Autorité environnementale

Avis délibéré de l'Autorité environnementale sur l'aménagement de la RN 147 à 2x2 voies au nord de Limoges (2^e avis) (87)

n°Ae : 2023-111

Avis délibéré n° 2023-111 adopté lors de la séance du 7 décembre 2023

Figure 3 : Fonctionnalités écologiques dans l'aire d'étude (source : dossier).

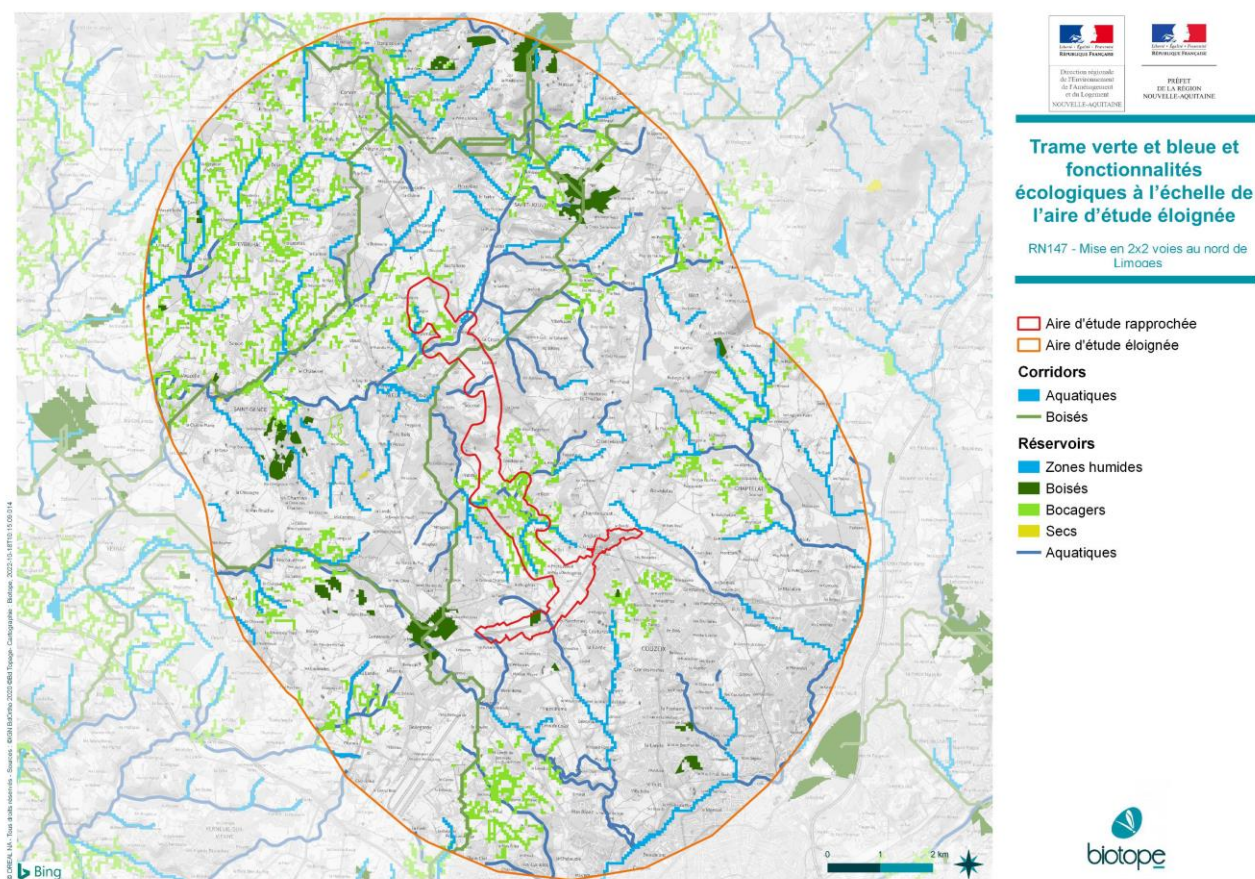
Le schéma régional de cohérence écologique (SRCE) repris dans le schéma régional d'aménagement, de développement durable et d'égalité des territoires (Sradet) Nouvelle Aquitaine, identifiait au sein de l'aire d'étude un corridor boisé et deux corridors des milieux humides. La carte figurant dans le dossier de 2023 montre un réseau de réservoirs et de corridors beaucoup plus complexe. Son échelle n'est pas adaptée à la mise en évidence de cette complexité.

L'Ae recommande de mieux cartographier les fonctionnalités écologiques dans l'aire d'étude.

Figure 5 : Modification du tracé après la concertation avec évitement de zones humides (source : dossier).

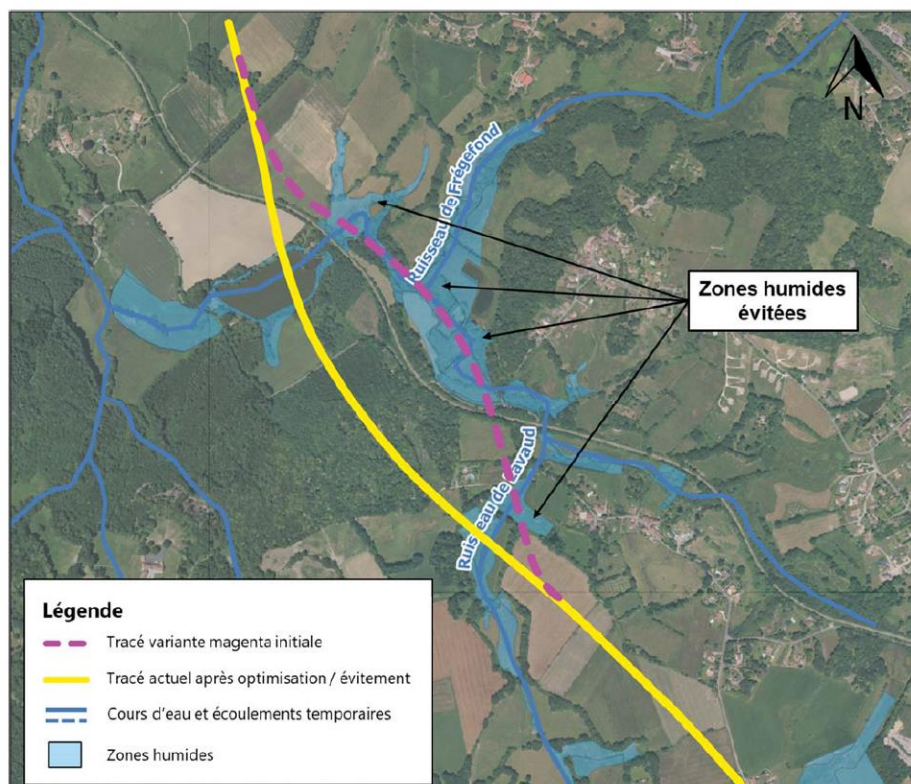
Les modifications de tracé du projet sont présentées comme des mesures d'évitement des impacts. Celles du rétablissement de la route de la Cidrerie et du carrefour du Haut-Gandeloup, désormais plus court ou en place, permettent d'éviter des haies et des boisements. La réduction de la largeur du viaduc diminue le nombre de piles dans la zone humide de la vallée de la Glane (de double colonne par pile à simple colonne). La modification du tracé au niveau de la traversée de la voie ferrée permet d'éviter des zones humides.

Figure 7 : Localisation des zones humides affectées par l'opération. Au niveau des flèches orange ajoutées par les rapporteurs, zones humides adjacentes que le dossier n'examine pas au titre des pertes de fonctionnalité par alimentation (source : dossier et rapporteurs).

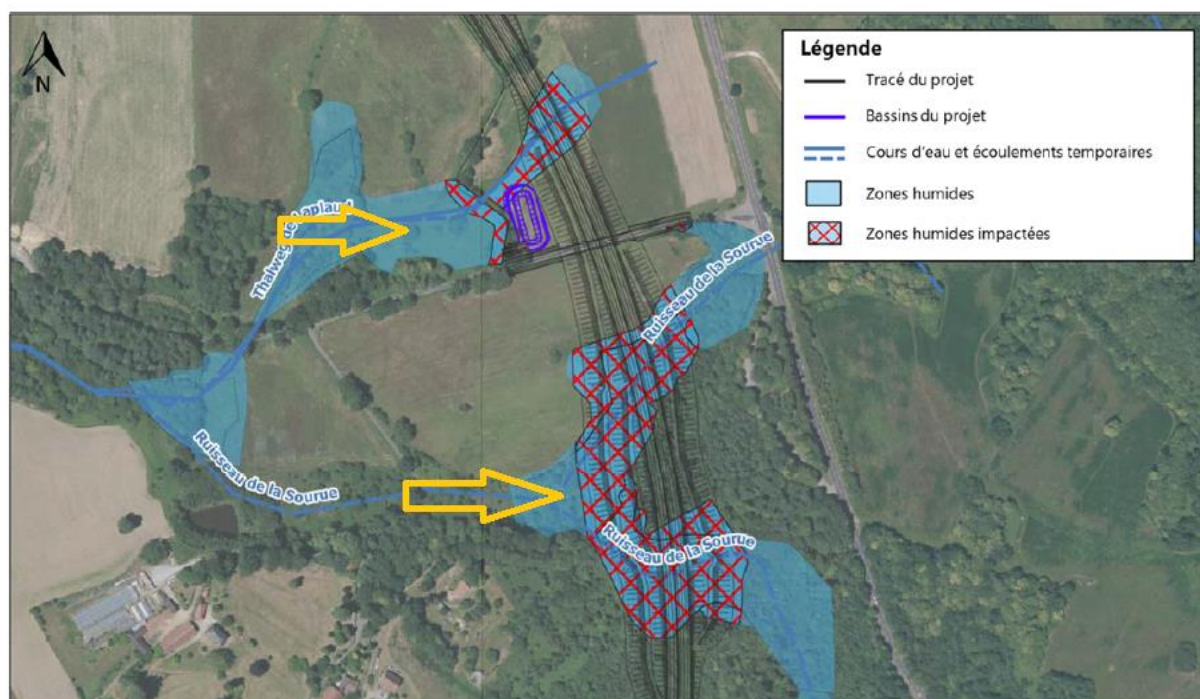
En ce qui concerne la détermination des zones humides affectées par l'opération, le dossier ne tient compte ni des pertes de fonctionnalités susceptibles d'affecter les zones humides attenantes non situées sous l'emprise routière, ni de la perturbation par l'ouvrage routier des écoulements qui alimentent les zones humides adjacentes.
